2019년도 문화재위원회

제5차 사적분과위원회 회의록

보은 법주사 능인전

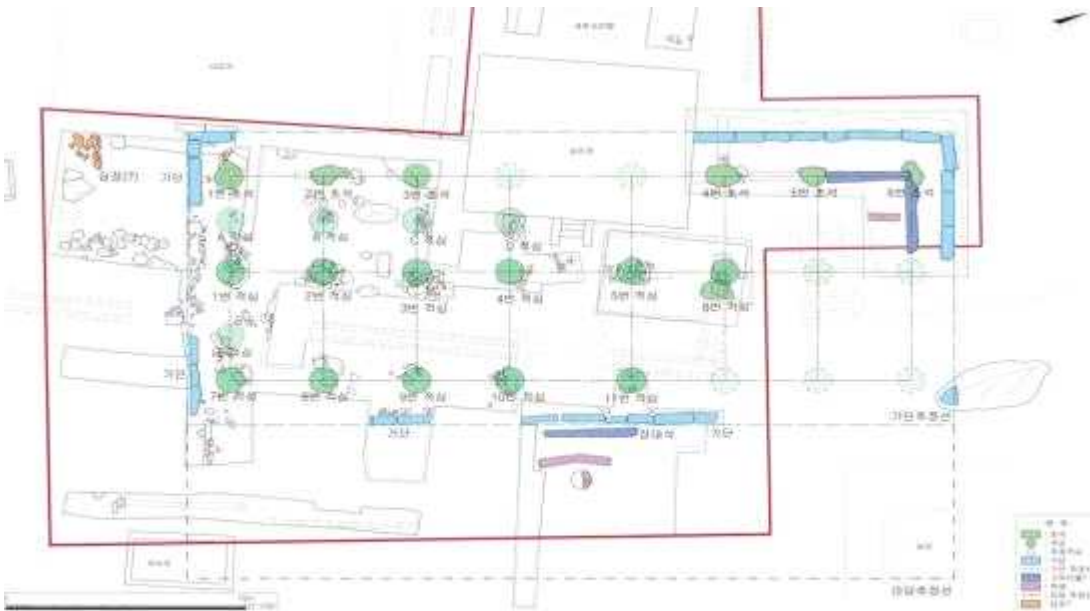
- 본 건물은 보은 법주사 내, 세존사리각 발굴을 위해 능인각을 이전하고자 하는 것으로서 법주사에서 검토한 신청안은 불전 영역 내 희견보살상과 진영각 사이의 공간을 계획하고 있음.
- 능인각은 인조 때인 17세기에 초창되었으나 현 건물은 19세기에 중수된 것으로 석가모니와 16나한상을 모시는 불전임. 이는 지방유형문화재로서 지방문화재위원회를 통해 이전은 허가된 상태이며 이전될 능인각의 위치를 사적분과에서 검토하고자 하는 것임.
- 세계유산인 법주사 내 새로운 불당이 자리하는 것이 적절한지, 가치에 훼손은 없는지에 대한 세계유산센터의 검토가 필요하며,
- 본 이전 계획과 관련하여, 발굴조사 후 현재 위치에 재건립하는 방법과 별도의 위치에 건립하는 방법, 특정 시점까지 부재를 보관하는 방법 등을 신중히 고려해 볼 수 있음. 그럼에도 불구하고 불전 영역의 밀도가 높아지고, 축선을 훼손하는 것은 아닌지에 대한 것도 사전에 고려되어야 할 것임.

- 능인전의 이전위치는 희견보살상과 진영각 사이의 빈자리에 정하는 것이 적당할 것임
- 현존하는 능인전 전면 계단석과 기단석은 양식이 고려시대로 판단되므로 능인전과 같이 이전하지 않고 현지에 존치했다가 사리각 복원 시에 재사용토록 하는 것이 좋을것으로 사료됨

○ 보류

- 이전 위치·방법 등에 대하여 재검토

<현지조사(안)>

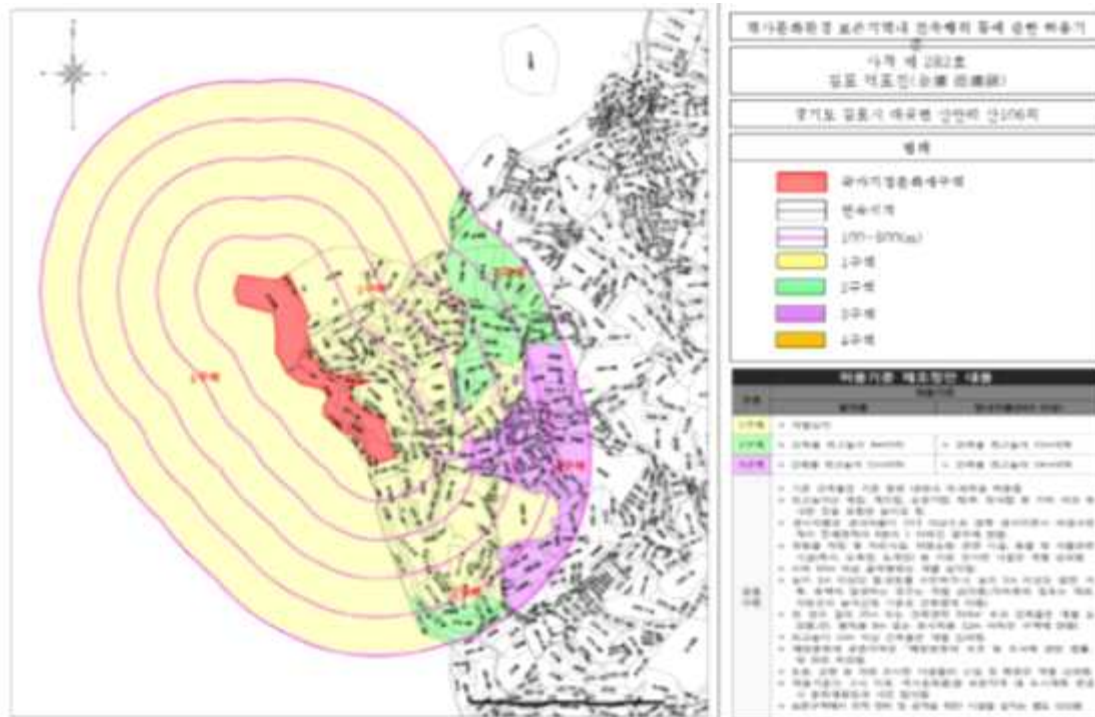
- 본 건은 김포 덕포진의 허용기준을 합리적으로 조정하고자 하는 것임
- 서측과 북측에 염하강이 흐르고 덕포진 배후에는 농경지가 있고 그 너머에는 임야가 배경이 되고 있음
- 덕포진 배후의 가시권에 있는 농경지는 1구역(보호구역,개별심의구역)이며, 그 뒤의 배경이 되는 임야는 2층~3층 규모의 건축을 허용하고 있음
- 5대 경관지표를 검토한 바, 현황을 유지하되, 동측 2구역과 연결한 산기슭은 일체성과 조망성에서 2구역에 포함하여도 무방할 것으로 사료됨

○ 조건부가결

- 현지조사의견대로 시행할 것
